NOTITIE: WBA-R-89078

aan : ir. T. Swanenberg (RWS, dir. Gelderland)  
van : ing. A. Jonker  
datum: 22-6-1989  
onderwerp: Koppenwaardse dam  
projectnr: W.89.04/01  
afschrift: ir. M. Vries (DWW)

Een analyse wordt gegeven van de stabiliteit van de Koppenwaardse Dam, in het uiterwaardegebied van de IJssel, nabij Lathum. Deze dam wordt overstroomd bij hoge afvoeren. Tijdens het overstromen van de dam dient te allen tijde de stabiliteit van de dam gewaarborgd te blijven, omdat bij doorbraak van de dam er een groot risico is dat de loop van de IJssel zich verlegt.

bijlage 1

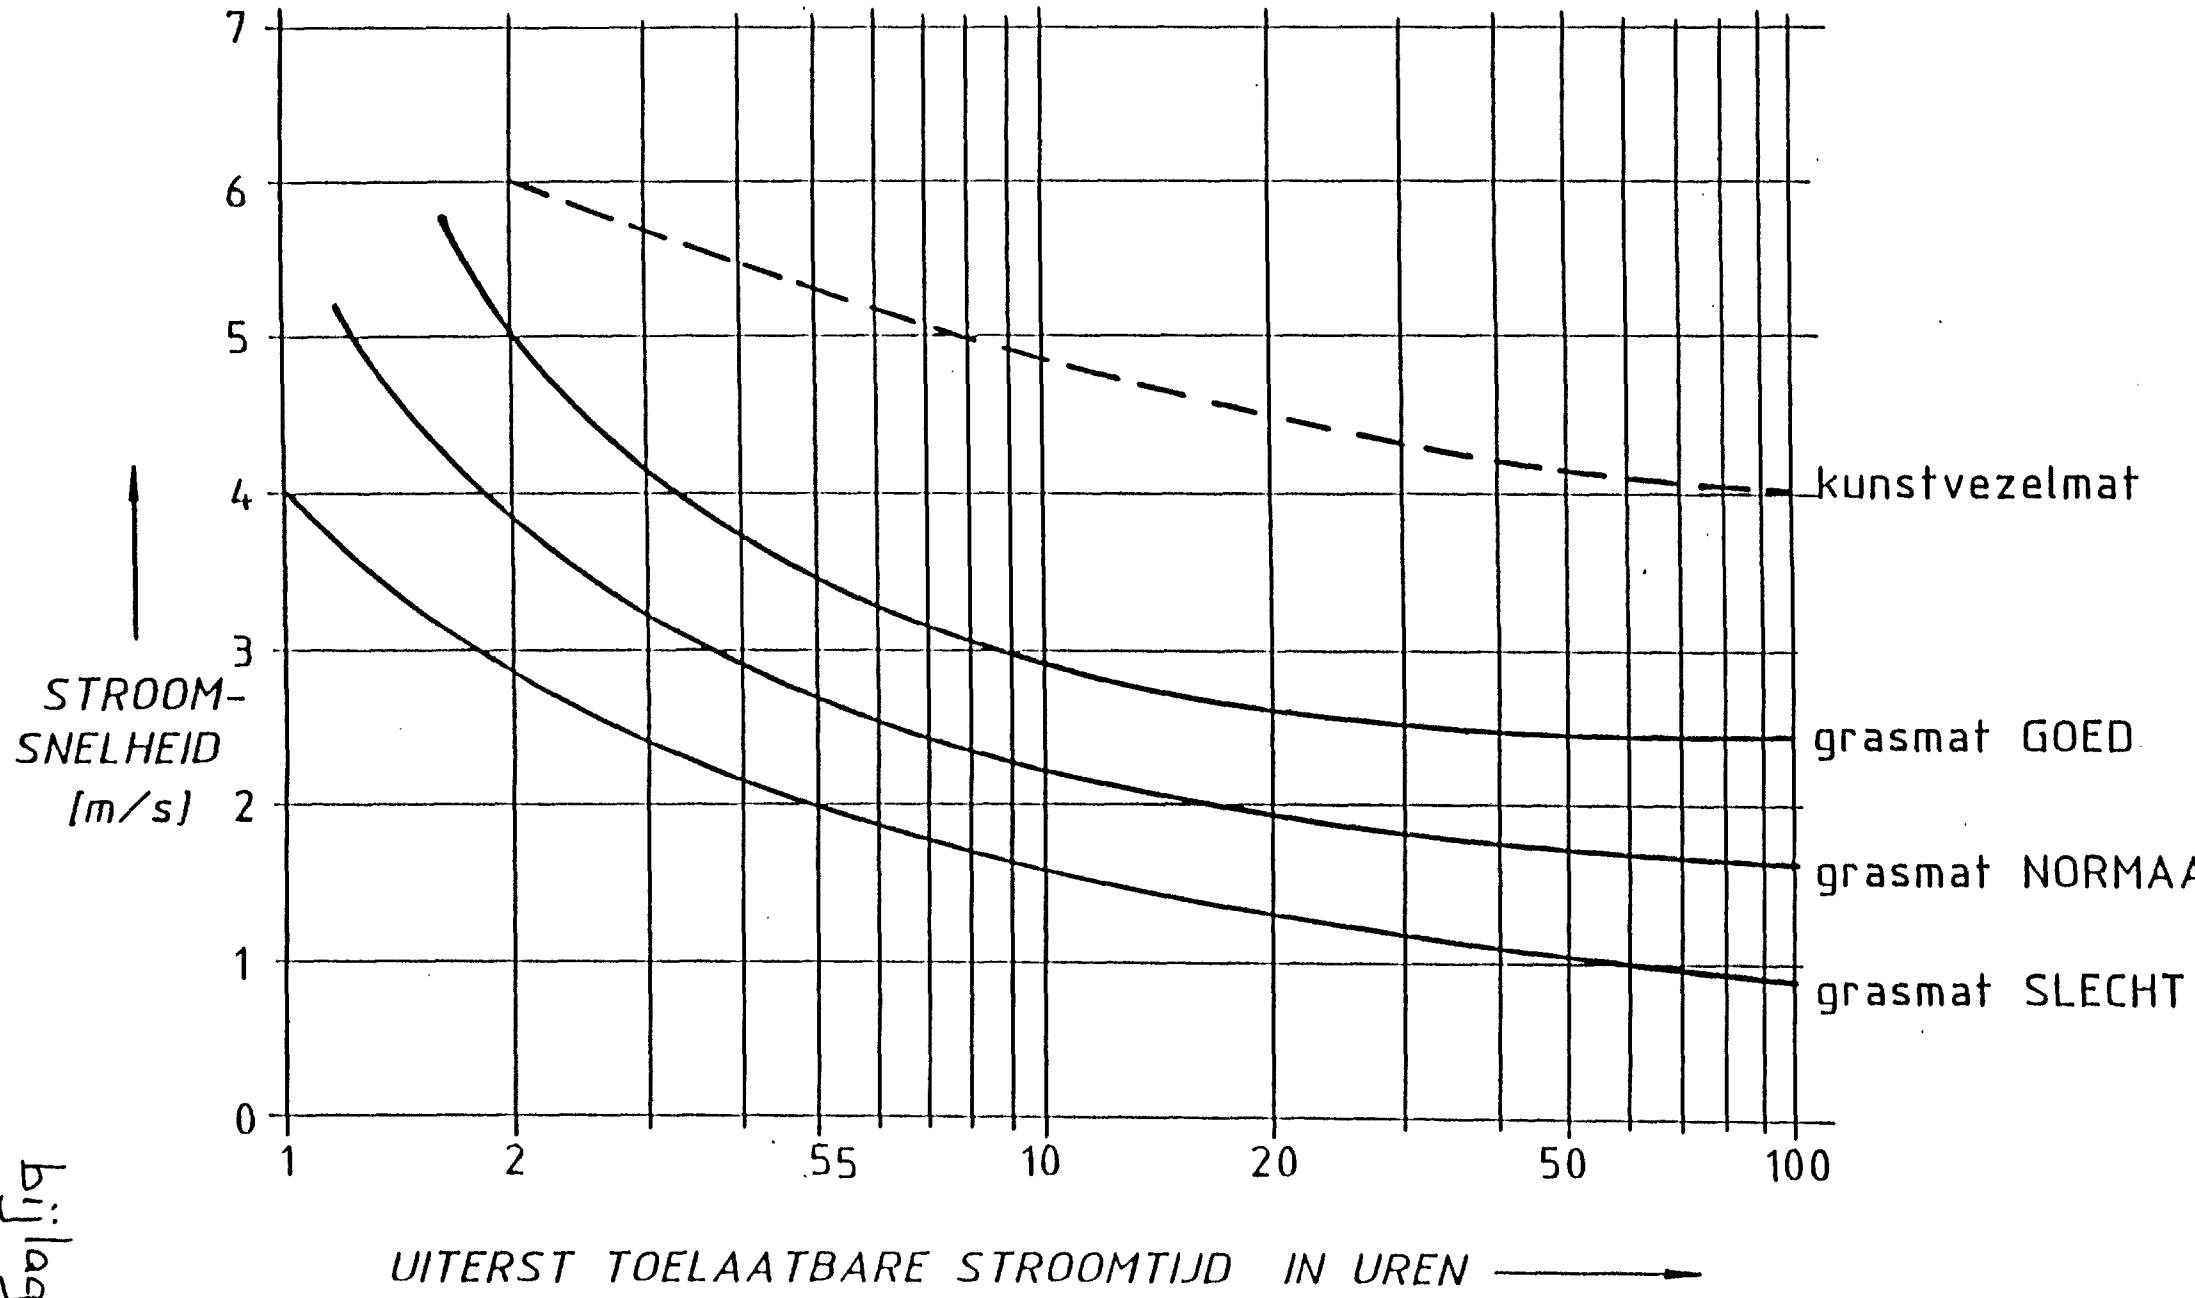
De maximale stroomsnelheid over de dam bedraagt ca. 2,7 m/sec. In principe komt voor bescherming steen in aanmerking (slakken of gebroken steen). Een aardig alternatief, dat er bovendien voor zorgt dat de dam groen blijft (milieuvriendelijk), is toepassing van een kunstvezelmat (nonwoven) met grasbekleding (bijlage 1). Deze heeft naast het voordeel van een groene dam het voordeel dat uitspoeling van materiaal op het talud tot het verleden behoort.

1. Bekleding van de dam bij voorkeur uit 1 type constructie.
2. Het maken van een groene bekleding (gras) lijkt mogelijk, wanneer gebruik wordt gemaakt van een kunstvezelmat (nonwoven).
3. Om totale verweking van het damlichaam en opdrukken van de bekleding te voorkomen wordt geadviseerd om een grindkoffer aan te brengen aan de binnenteen van de dam. Bij een goede dimensionering en uitvoering van deze koffer zal, ook bij snel vallend water, voldoende capaciteit aanwezig zijn om opdrukken van de bekleding aan de buitenzijde van de dam te voorkomen.
